ECOMOC FENCEの端部キャップが、現在のボンド留めから、ビス留めに仕様を変更致します。  
 変更の際に新材の「端部キャップ用留め付けセット」が必要になります。

## 端部キャップ仕様変更点

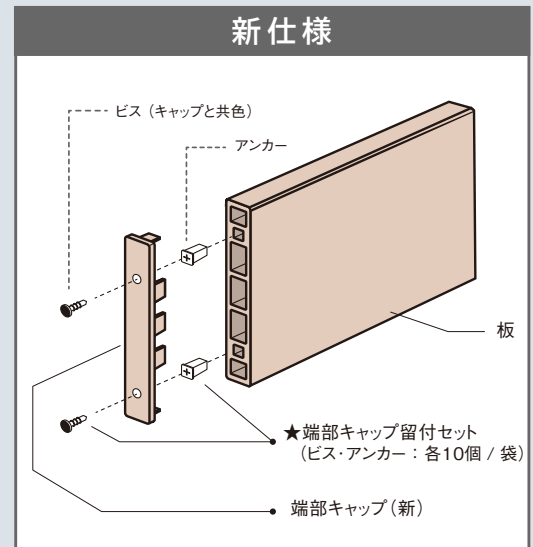
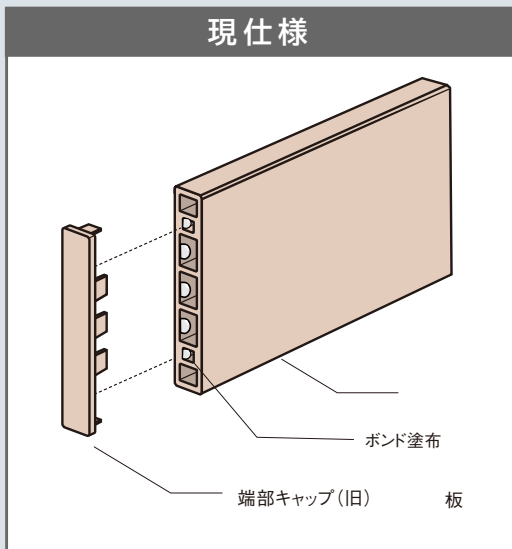
ビス留めをするための、下穴が開いた状態になります。

- 1、板の小口側（中空穴に、端部キャップのツメが入る部分）へボンドを塗布し、端部キャップを挿入・取り付ける。
- 2、装着後は養生して、ボンドが固まるまで待つ。

- 1、板の中空の両端から2番目の穴の2カ所へアンカーを挿入する。
- 2、アンカーの中央の穴とキャップの下穴の位置を合わせ、留め付けセットのビス（3.5×16）をうつ。

端部キャップをビス留めをするために、新しい部材の端部キャップ留付けセット(ビス(3.5×16)とアンカー各10個/袋)を必要数ご購入頂きますようお願い致します。

1つのキャップにつき、145幅用の場合は各2個、60幅用の場合は各1個、使用致します。
